改善箇所説明図

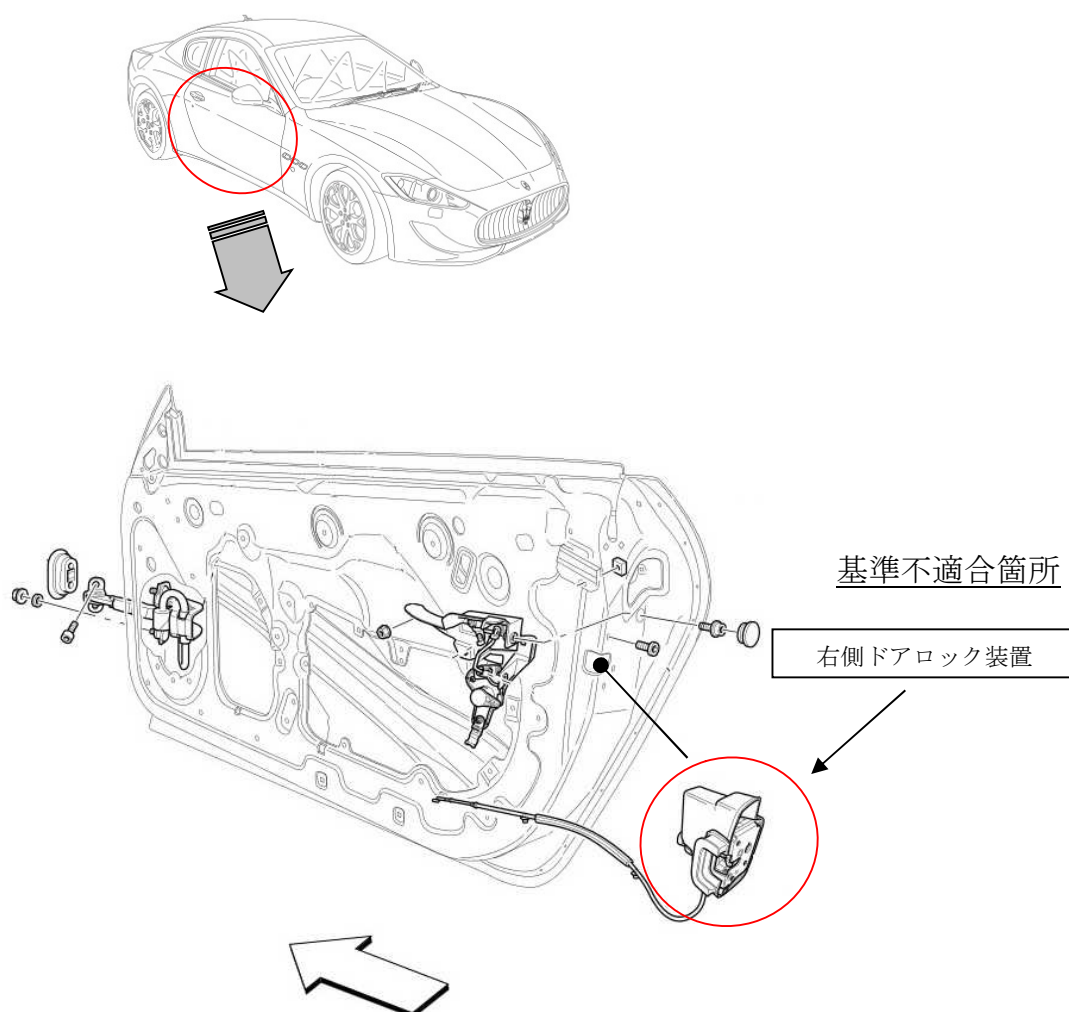
右席のドアロック装置において、ドアロックラッチの製造工程が不適切なため、当該ラッチの強度が不足しているものがある。そのため、事故等で衝撃が加わると、当該ラッチが変形し、最悪の場合、ロックが外れ、ドアが開放するおそれがある。

全車両、ドアロック装置を良品と交換する。
